Prof. Dr.-Ing. Christian Becker
Technische Universität Hamburg
ieet – Institut für Elektrische Energietechnik
Harburger Schloßstraße 20
21079 Hamburg

Hamburg, 26.04.2017

Analyse und Bewertung der durch den NEP 2030¹ und O-NEP 2030² vorgegebenen neuen Ausgangslage hinsichtlich der Ergebnisse und Aussagen des Gutachtens „Technische Evaluierung des Bedarfes für die Maßnahmen des Projektes P21: Conneforde – Cloppenburg/Ost – Merzen gemäß NEP Strom 2025“ vom 6. Mai 2016³

Abb. 1: Auswertung der Häufigkeit von unzulässig hohen Leitungsauslastungen bei Ausfall eines Netzelementes für das Startnetz im Zieljahr 2024²⁰

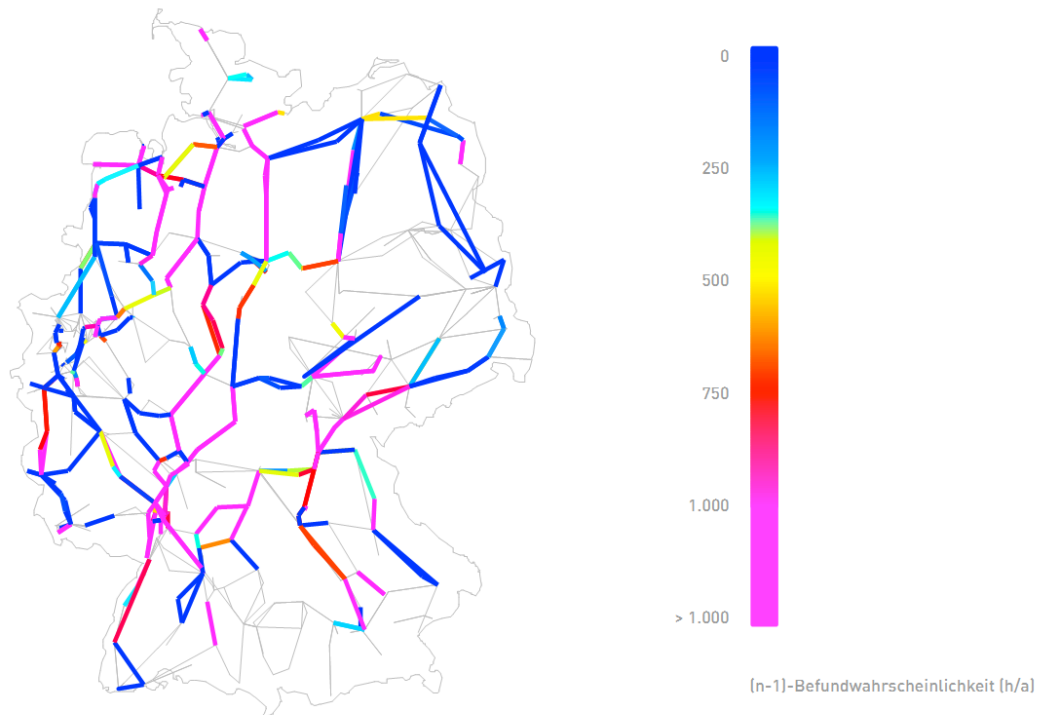
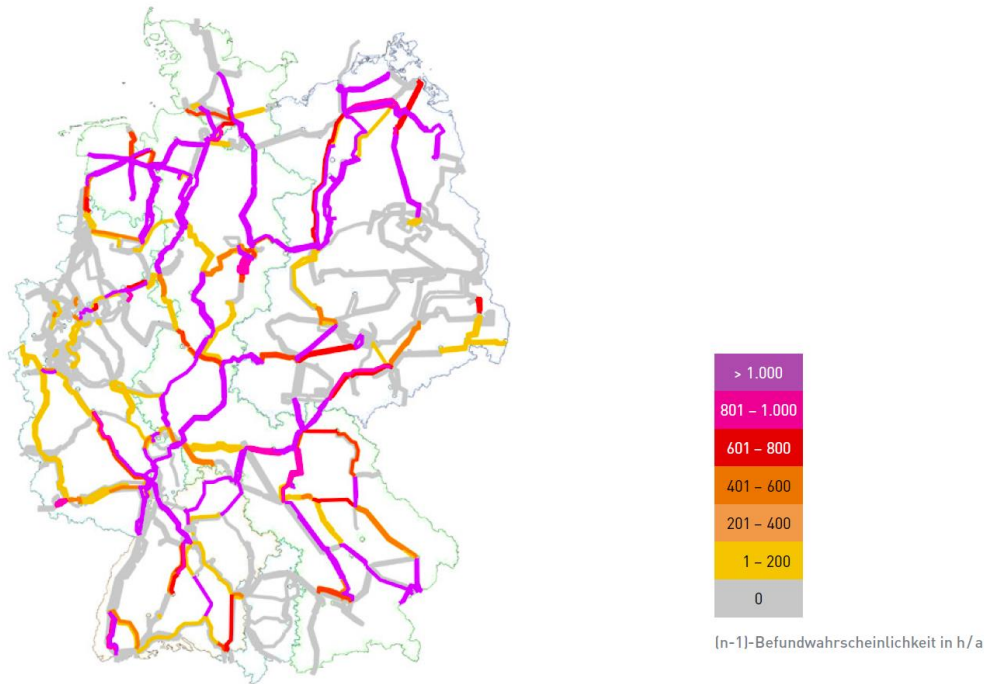
Offensichtlich ergeben sich durch den neuen Szenariorahmen nun weitere bzw. andere kritische Netznutzungsfälle, in denen die Maßnahme P21 allein nicht mehr ausreichend ist, um die (n-1)-Sicherheit zu gewährleisten, so dass eine weitere Maßnahme der Netzoptimierung, d.h. Lastflusssteuerung, eingesetzt werden muss. Die (n-1)-sichere Übertragung der zu erwartenden Leistungsflüsse kann gemäß NEP 2030 nur durch den Einsatz einer Lastflusssteuerung gemäß P235 erhalten bleiben. Dies bedeutet, dass im durch P21 verstärkten Netz sehr wahrscheinlich Überlastungen auf mindestens einer der in Nord-Süd-Richtung verlaufenden Leitung auftreten können, welche durch P235 verhindert werden sollen. Daraus lässt sich bereits indirekt erkennen, dass sich der Bedarf des Netzausbaus und der Netzverstärkung nach P21 nach wie vor bestätigt bzw. sogar noch vergrößert.

Dass gemäß Szenariorahmen 2030 generell mit einer deutlich häufigeren Überlastung des Startnetzes insbesondere im Raum Conneforde/Cloppenburg und der verbindenden 220-kV-Leitung auszugehen ist als im Szenariorahmen 2024, zeigt ein Vergleich der Auswertung der (n-1)-Befundwahrscheinlichkeit in beiden NEP (siehe Abb. 1 und 2).

Lastflussszenarien vor, anhand derer die Erforderlichkeit, d.h. die (n-1)-Sicherheit, und die Wirksamkeit der Maßnahmen belegt werden kann. Aufgrund der im Szenariorahmen geschilderten Entwicklungen in der Stromerzeugung ist allerdings zu erwarten, dass P21 sich – wenn auch mit anderen kritischen NNF – nach wie vor als notwendig und erforderlich herausstellen wird. Auch die vorgesehene neue Maßnahme P235 deutet besonders darauf hin. Dies wäre jedoch anhand neuer Lastflussberechnungsergebnisse durch die BNetzA für kritische NNF in ähnlicher Weise wie im vorliegenden Gutachten zu überprüfen.
